СОЕДИНЕНИЯ ТРУБОПРОВОДОВ РЕЗЬБОВЫЕ.
ШТУЦЕРА ПЕРЕБОРОЧНЫЕ

ГОСТ
21872-78*

Изменение № 4 ГОСТ 21872—78 Соединения трубопроводов резьбовые. Штуцера переборочные. Конструкция

2. Конструкция и основные размеры переборочных штуцеров должны соответствовать указанным на чертеже и в таблице.

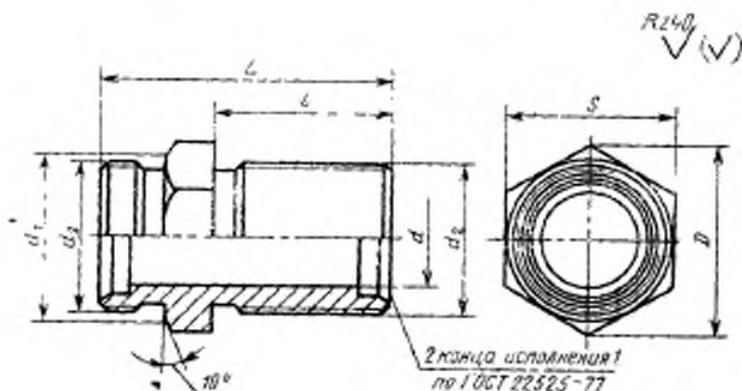
Пункт 2. Чертеж. Наименования. Исключить слова: «для ввертывания», «для приварки»; заменить значение шероховатости: Rz 40 на 12,5; таблица. Графа «Наружный диаметр трубы D_n ». Для группы 2 заменить значения: 16 на (16); 34 на (34);

графы I, L . Заменить предельное отклонение: $\pm \frac{IT16}{2}$ на $\pm 0,3$;

Пункт 2. Чертеж. Исполнение 1. Заменить значение: 10^* на 10^* max; таблица. Заменить наименование графы: «Условный проход D_y » на «Номинальный размер (условный проход) $DN(D_y)$ »;

графа l . Заменить предельное отклонение: $\pm 0,3$ на $\pm 0,2$;
